ZZP.2380.46.2022

ZMIANA TREŚCI SWZ

Dotyczy: postępowania o udzielenie zamówienia publicznego, prowadzonego w trybie przetargu nieograniczonego¹, pn.:
Przebudowa obiektu budowlanego zlokalizowanego w Poznaniu przy ul. Taborowej 22 na potrzeby Centralnego Biura Zwalczania Cyberprzestępczości Zarząd w Poznaniu – Etap I

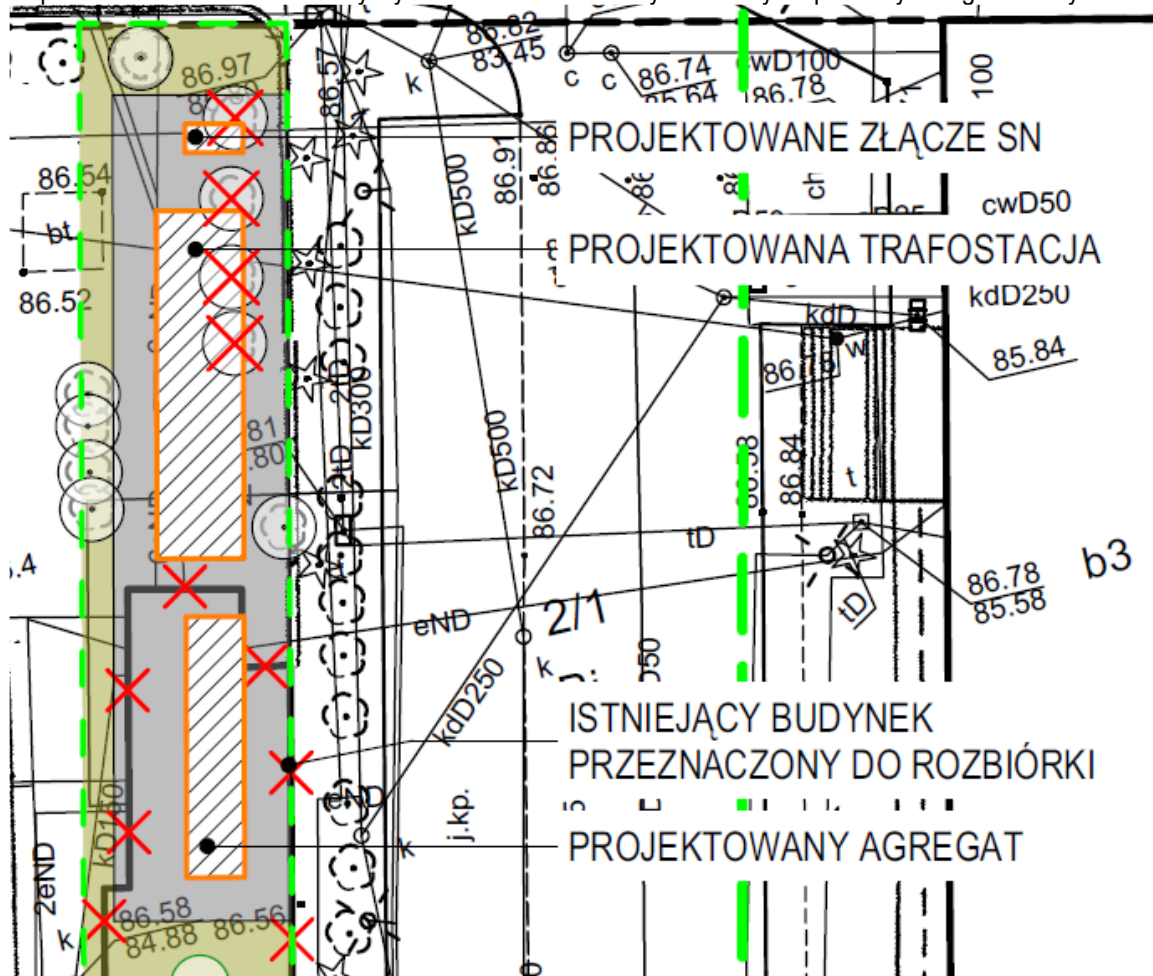
Czy wykonawca ma również wykonać odcinek ciepłika od nowego węzła do miejsca wpięcia się w istniejącą sieć ciepłowniczą? Proszę o wskazanie tego miejsca.

W ramach przedmiotu zamówienia wykonawca winien wykonać odcinek ciepłika od nowego węzła do miejsca wpięcia się w istniejącą sieć ciepłowniczą. Miejsce wpięcia należy zaprojektować.
